## WYJAŚNIENIA TREŚCI SPECYFIKACJI ISTOTNYCH WARUNKÓW ZAMÓWIENIA

**Dotyczy:** postępowania o udzielenie zamówienia publicznego prowadzonego w trybie przetargu nieograniczonego, którego przedmiotem zamówienia jest wybór Generalnego Wykonawcy zadania pn. „Budowa budynku Małopolskiego Centrum Nauki Cogiteon o funkcji wystawienniczej, laboratoryjno-warsztatowej, biurowo-konferencyjnej, gastronomicznej z wbudowanym garażem podziemnym oraz z wewnętrznymi instalacjami: elektrycznymi z wbudowaną podziemną stacją transformatorową, teletechnicznymi, wodnokanalizacyjnymi, kanalizacji deszczowej, c.o. z wymiennikownią, wentylacji pożarowej, wentylacji mechanicznej i klimatyzacji, instalacji technologicznych wraz z uzbrojeniem terenu, w tym: przyłącze ciepłociągu, przyłącze wodociągowe, przyłącze kanalizacji sanitarnej i przyłącze kanalizacji deszczowej oraz instalacje zewnętrzne: kanalizacji sanitarnej, technologicznej ze zbiornikiem bezodpływowym, deszczowej ze zbiornikiem retencyjnym, wody zielonej, wodociągowej, wodociągowej przeciwpożarowej, przebudowy kanalizacji deszczowej odwodnienia pasa startowego, kanalizacji telekomunikacyjnej, elektroenergetycznej n/n 0,4kV, elektroenergetycznej S

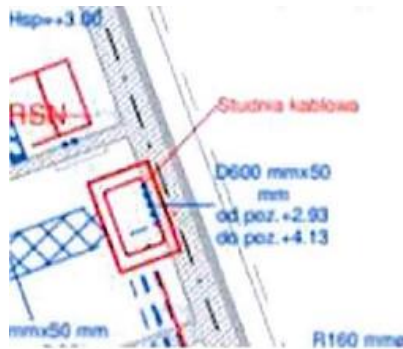
**Pytanie 15:**

Prosimy o sprecyzowanie typów studni kablowych występujących w budynku:

Zamawiający wyjaśnia, że studnie kablowe występujące w budynku należy wykonać jako monolityczne szczelne, realizowane za pomocą szalunków na budowie.

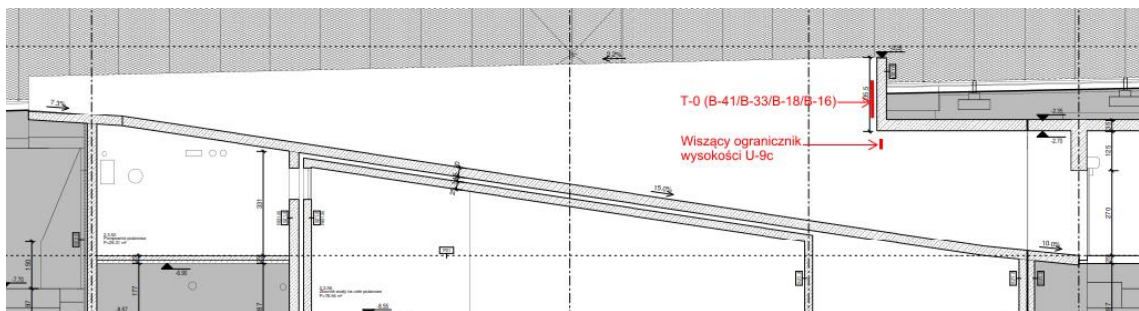
Proszę o wskazanie parametrów technicznych dotyczących bramownicy nad wjazdem do garażu podziemnego wraz z konstrukcją nośną.

Zamawiający wyjaśnia, że projekt nie przewiduje wykonania bramownicy nad wjazdem do garażu.

Zgodnie z rysunkiem 304-MCN-3-ZT-DR-RZ-XX-XX-003 należy wykonać oznakowanie B-41/B-33/B-18/B-16 mocowane bezpośrednio do ściany żelbetowej nad wjazdem do garażu (montaż niewidoczny) oraz oznakowanie U-9c wiszący ogranicznik wysokości profil prostokątny metalowy nadwieszany pod w/w ścianą, zgodnie ze szkicem poniżej. Zamawiający wyjaśnia, że na znaku B-16 należy zaznaczyć wysokość 2,5 m, a nie 2 m jak to jest zaznaczone na rysunku 304-MCN-3-ZT-DR-RZ-XX-XX-003.

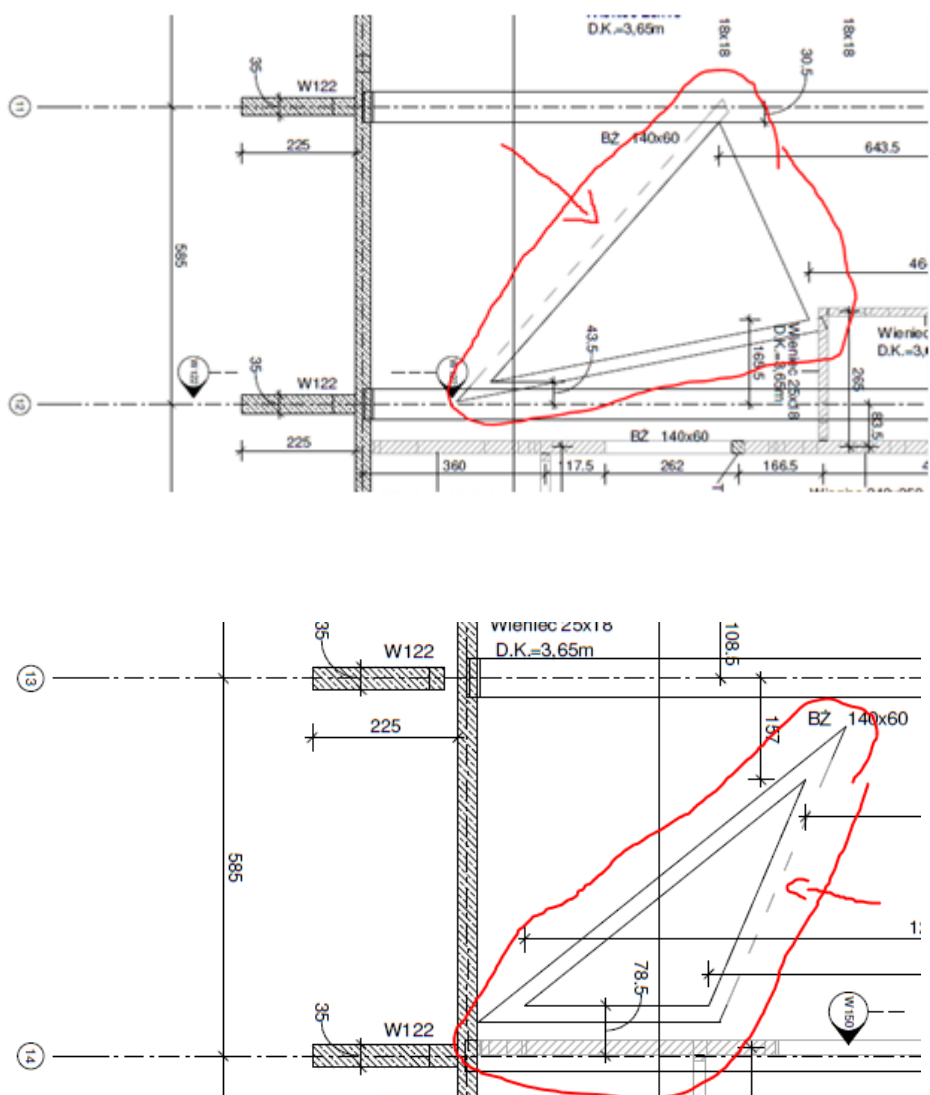
Prosimy o wyjaśnienie nieściśności na poniższych rysunkach. Czy przy tych otworach w stropie występuje jakaś belka? Jeśli tak, to prosimy o podanie jej wymiarów i np. rzędnej spodu belki.

Zamawiający wyjaśnia, że są to belki/murki obwodowe obrabiające otwór. Szerokość 25cm  
Wysokość 75cm ponad górną krawędź stropu. Zamawiający publikuje skorygowany rysunek:  
**304-MCN-3-KO-XX-RZ-XX-02-002\_zmieniony\_2020-08-17.pdf.**
